# 陸側遮水壁閉合後の水位管理について 前回ご指摘事項へのご回答

平成27年3月4日

東京電力株式会社

1. 陸側遮水壁閉合後の水位管理について（補足）
2. 陸側遮水壁 海側に期待する効果
3. 部分先行凍結の必要性和地下水管理
4. 陸側遮水壁 海側の海水配管トレンチ下部における施工について
5. 建屋滞留水の水位制御性について

1～4号機建屋流入量の比較

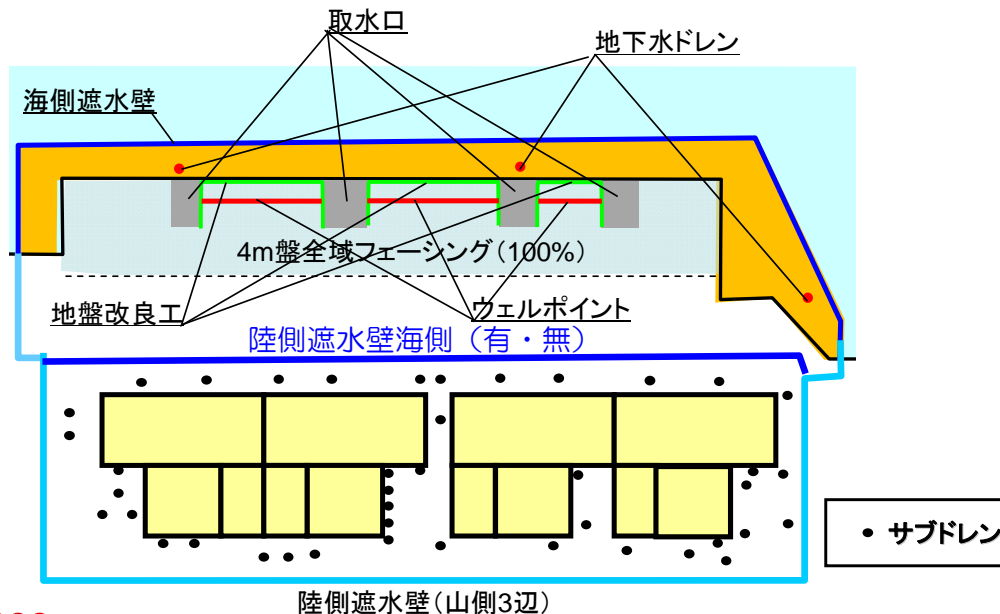
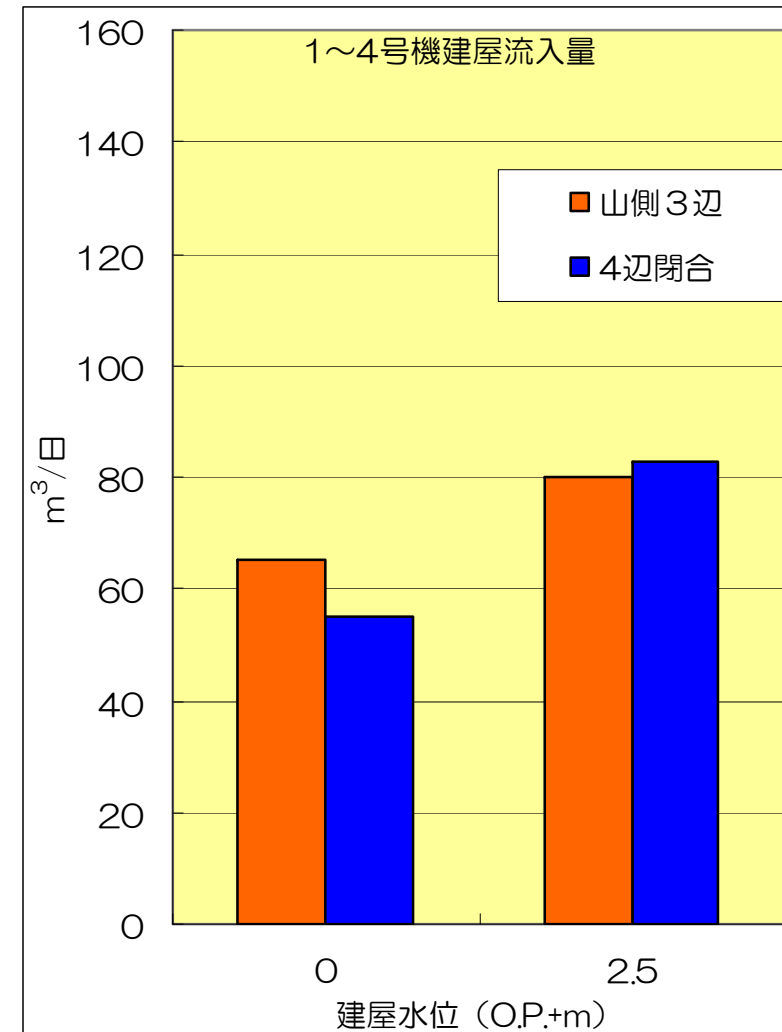
■ 4辺閉合の方が、建屋水位低下時に  
1～4号機の建屋流入量を抑制できる。

## 2. 3 2) 迅速かつ確実な地下水位制御 解析結果

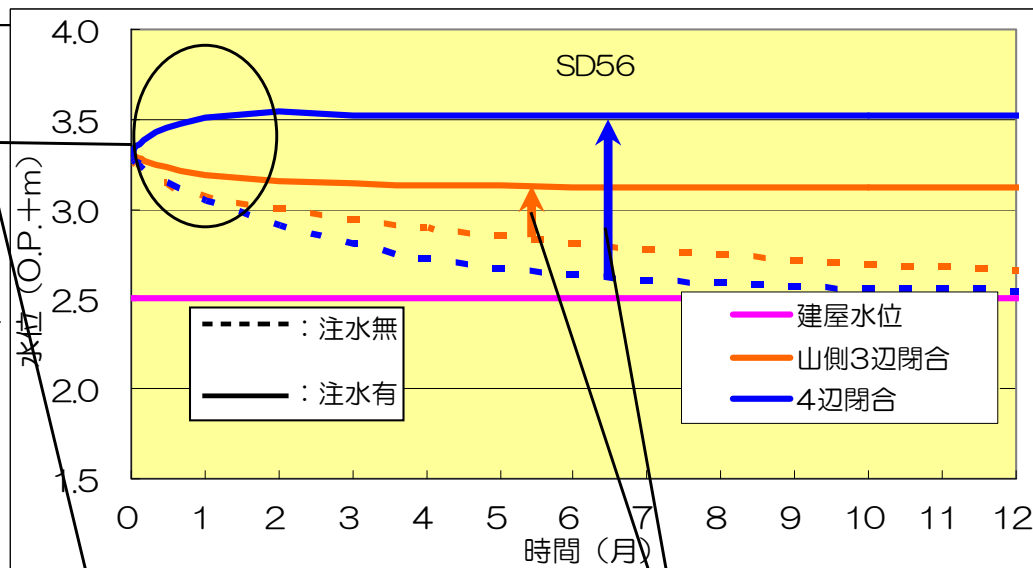
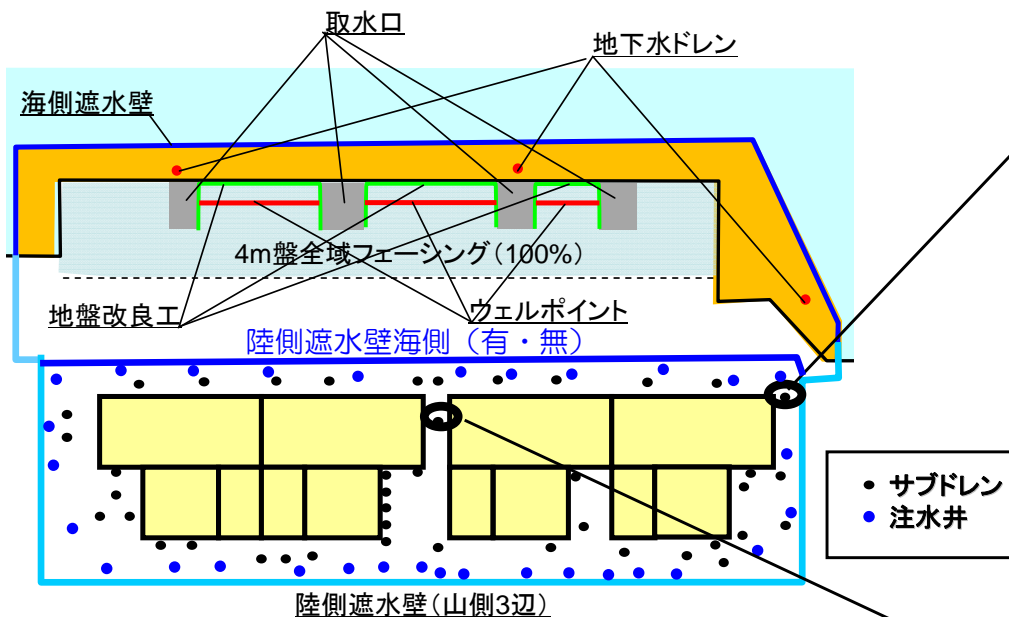
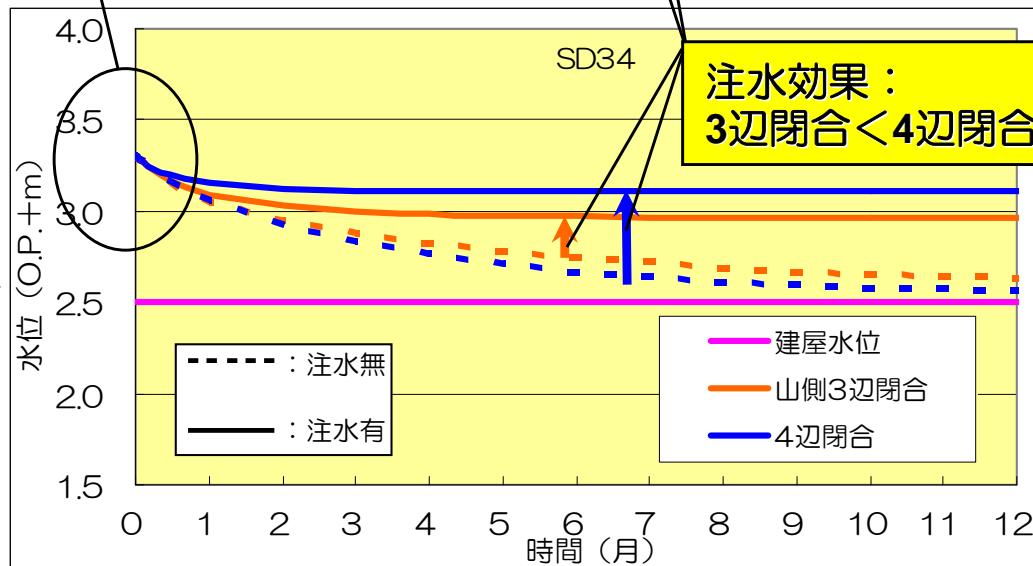
■ 注水井からの注水を実施する場合には、陸側遮水壁4辺閉合の方がより迅速かつ確実に建屋との水位差を確保することが出来る。

### 3. 1 部分先行凍結箇所例 —複列施工箇所—

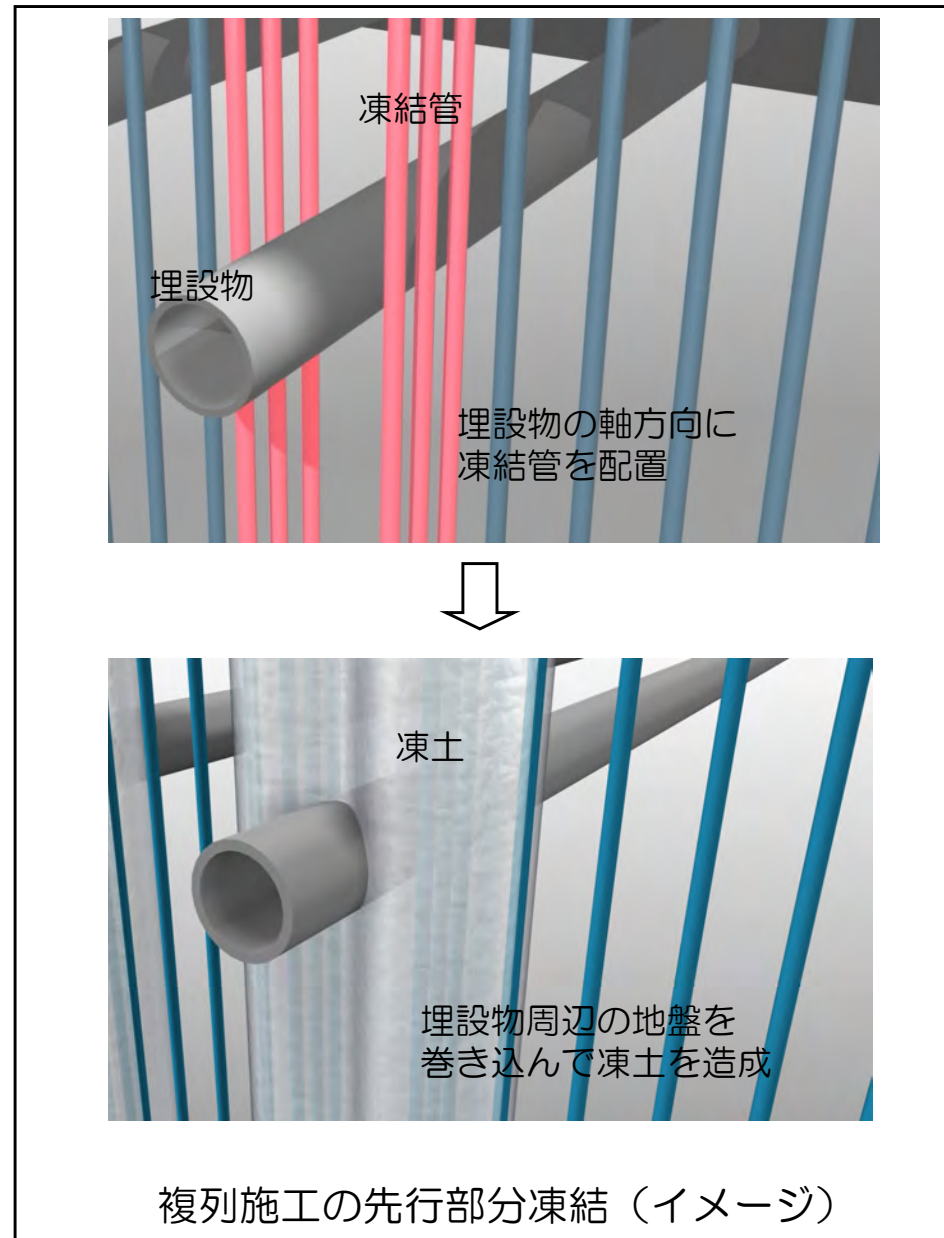
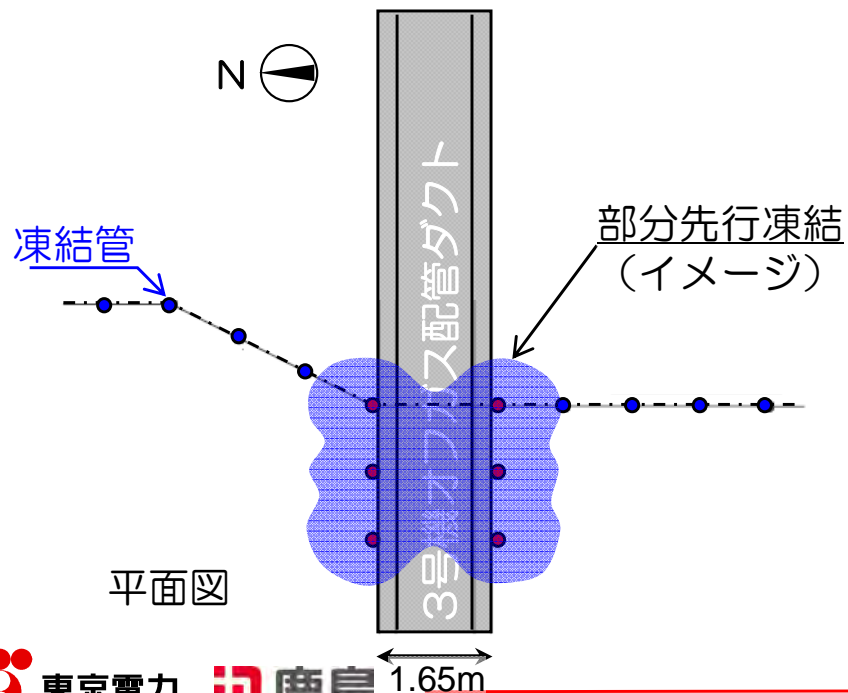
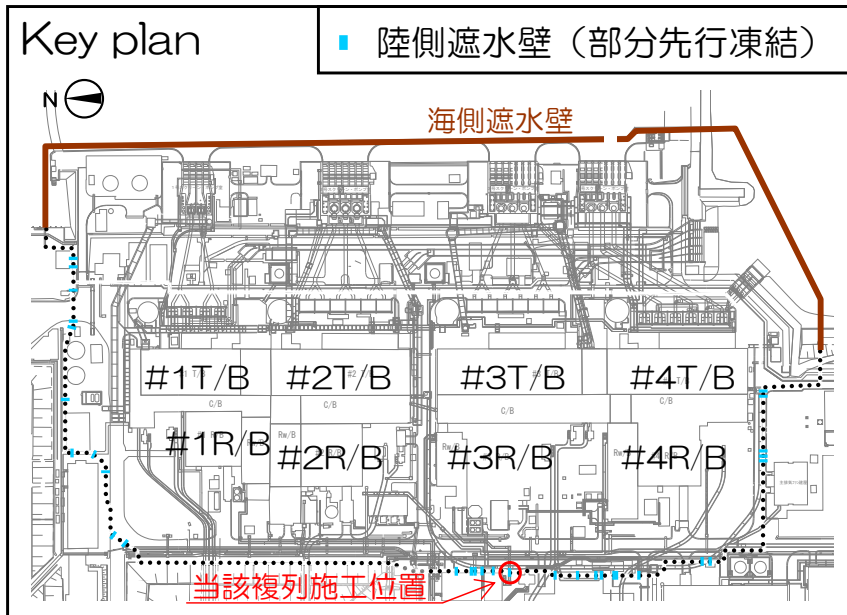
- 複列施工箇所など凍結に時間を要する部位については、他の部位と同時に凍結開始した場合、地下水流が集中し凍結しにくくなる。これを避けるため、そのような部位の凍結を先行的に開始し、確実かつ早期に陸側遮水壁を閉合させる。

- 部分先行凍結が周辺の地下水位に与える影響は、解析では、数cmの地下水位低下予測となっている。
- 地下水位管理の運用方針
  - ◆ 山側3辺凍結開始前までの間、先行凍結箇所近傍の地下水位ならびに部分先行凍結の影響がない範囲の地下水位をモニタリングして、統計的な分析の結果から有意な地下水位の低下が見られた場合には部分先行凍結を中止する。

- 以下の目的のため、陸側遮水壁山側の一部を先行凍結する。
  - 陸側遮水壁山側において凍結管間隔が広い箇所については、複列施工などを実施しているが、一般部（凍結管間隔：約1m）と比較して、凍結に時間を要することを原地盤での実証試験において確認している。複列施工箇所は、一般部の凍結期間に加え、20～40日程度の期間が必要となると考えている。
  - そのため、一般部と同時に凍結開始した場合、凍結に時間を要する部位が残り、地下水流が集中し、さらに凍結しにくくなるという事象が想定される。
  - この様な地下水流が集中する部位に対しては、部分的に地盤改良工法等の止水対策を施すことにより閉合させることが出来ると考えている。
  - しかしながら、より確実かつ早期に陸側遮水壁を閉合させるために、凍結に時間を要すると予想される部位の凍結を先行的に開始する。

# 4. 2 2) 検討対象 - 1~4号機海水配管トレンチ 断面図一

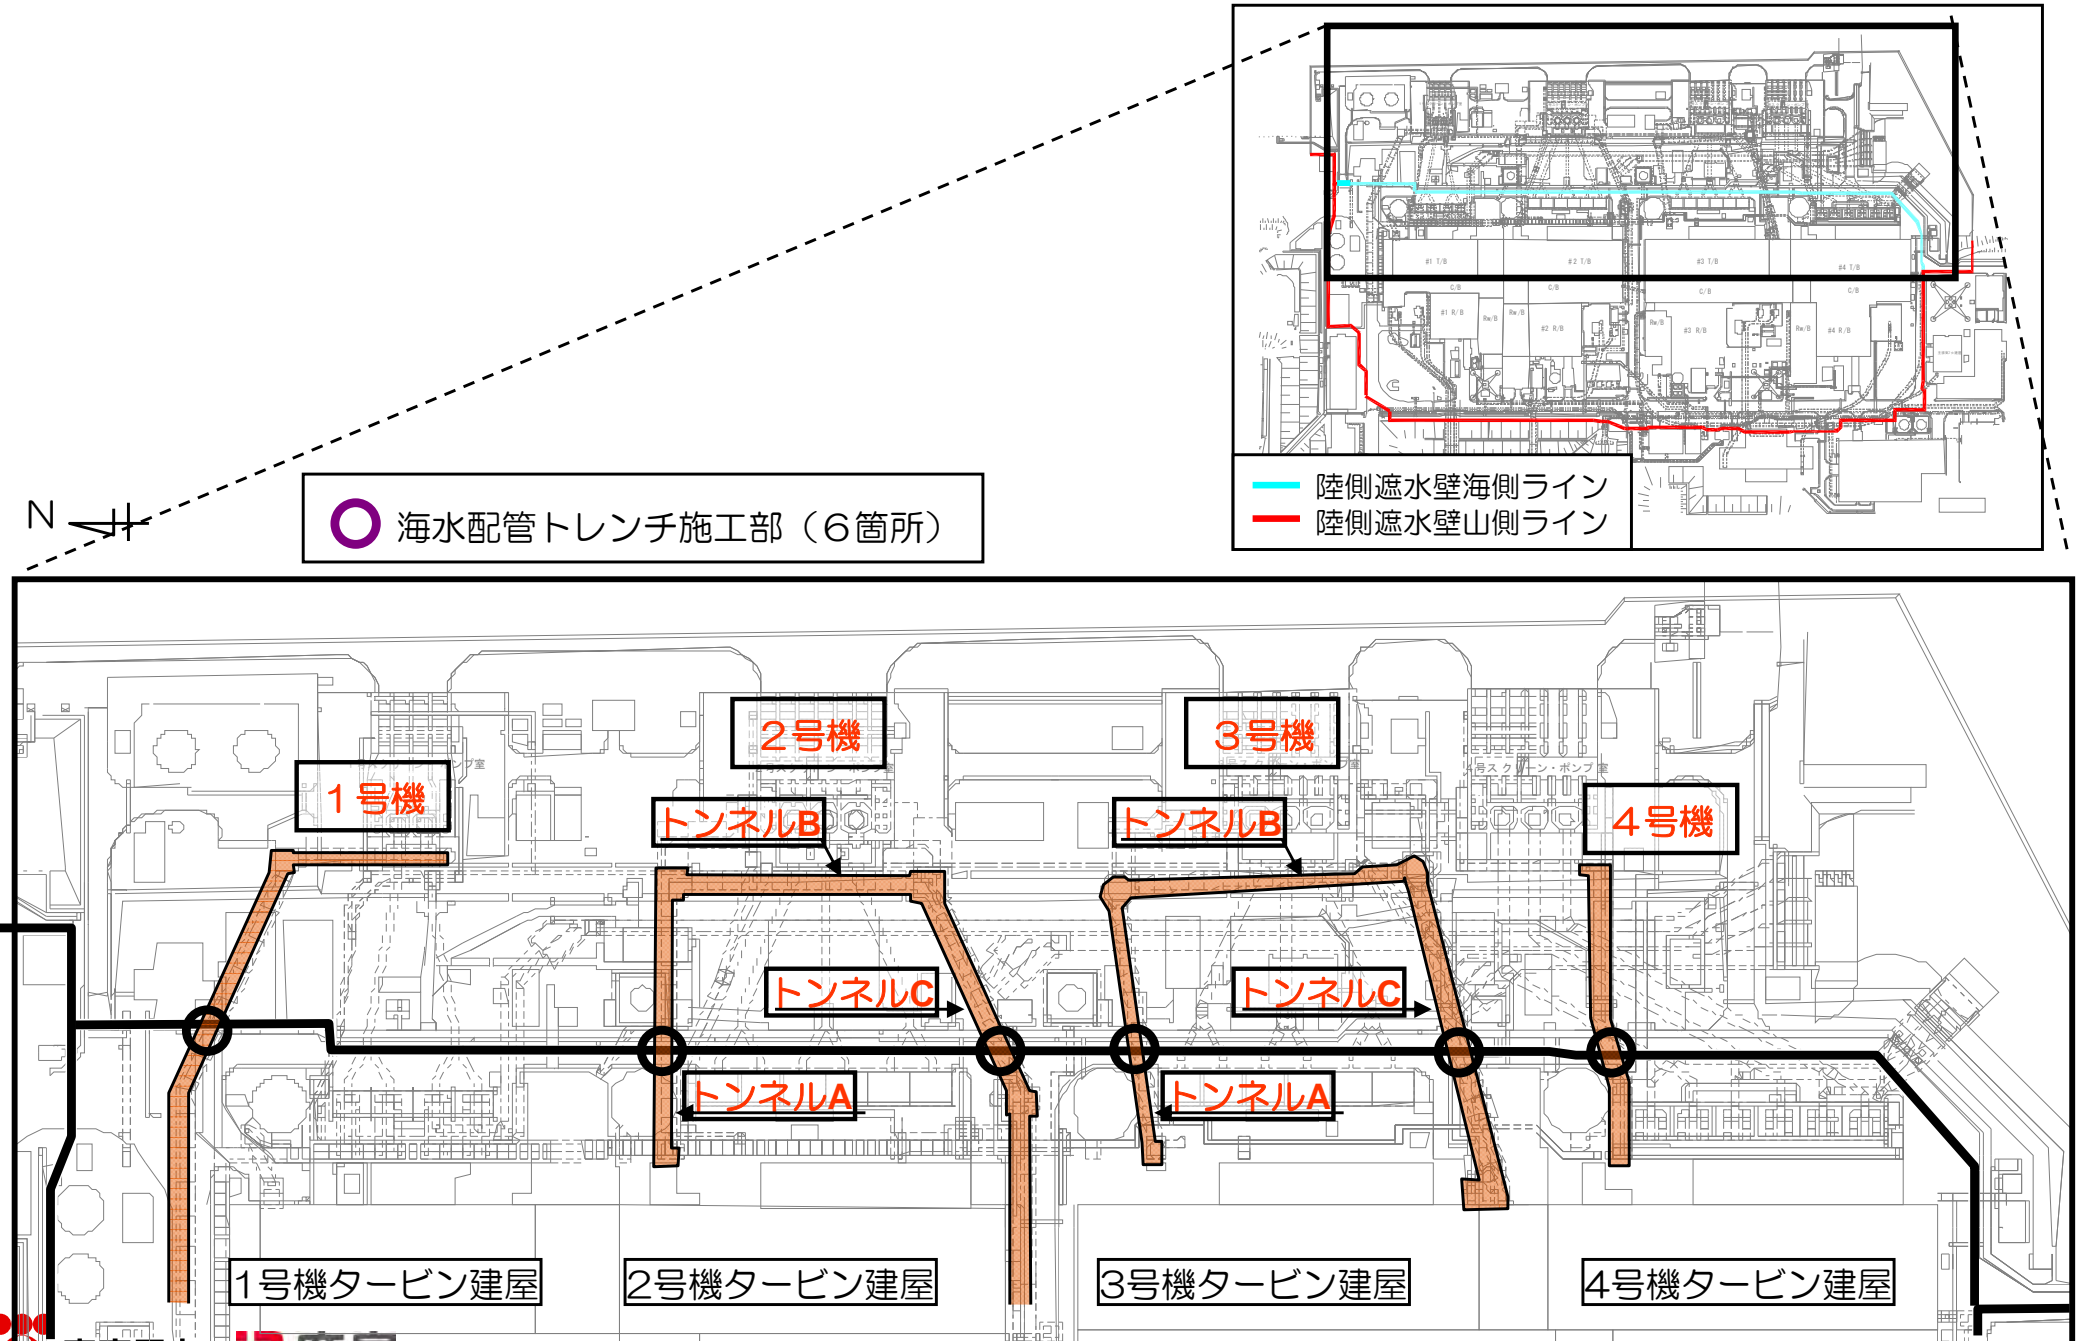
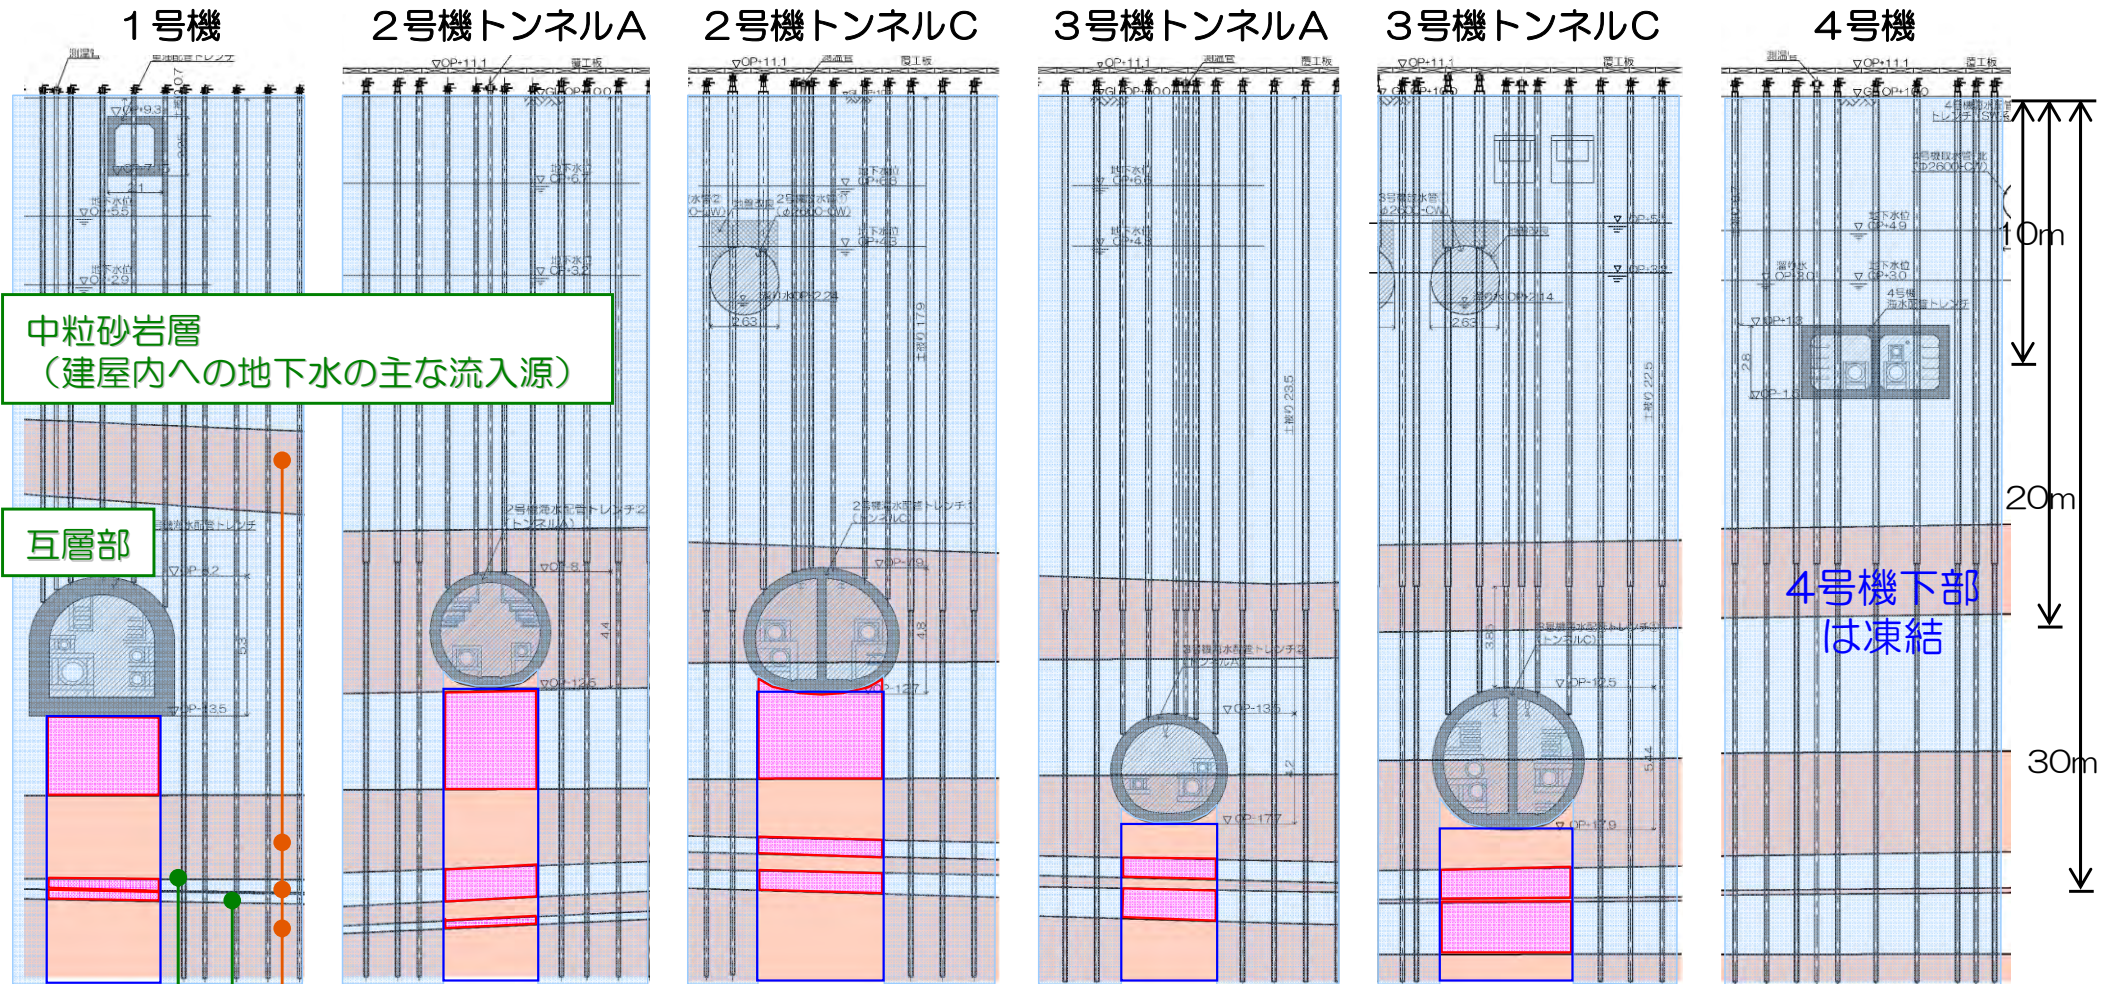
- 建屋海側の深部に位置する1～3号機海水配管トレンチ（海水配管トレンチ）部は、汚染拡散防止策（スタンドパイプ）に加え、削孔ビットがトンネル支保工（ロックボルト等）やトレンチ内部の配管架台（H鋼等）と干渉するため、削孔に長時間を要する。
- 従って、まず、1～3号機海水配管トレンチ下部の地盤を除いた範囲を早期に閉合する。その後、海水配管トレンチ近傍で地下水位のモニタリングを実施し、周辺地下水位との比較や建屋流入量への影響などを評価し、その結果を踏まえ海水配管トレンチ下部の施工時期を決める。

■ 1～3号機海水配管トレンチ下部の地盤を除いた範囲を閉合させた影響については、**念のため海水配管トレンチ近傍の地下水位をモニタリングする。**
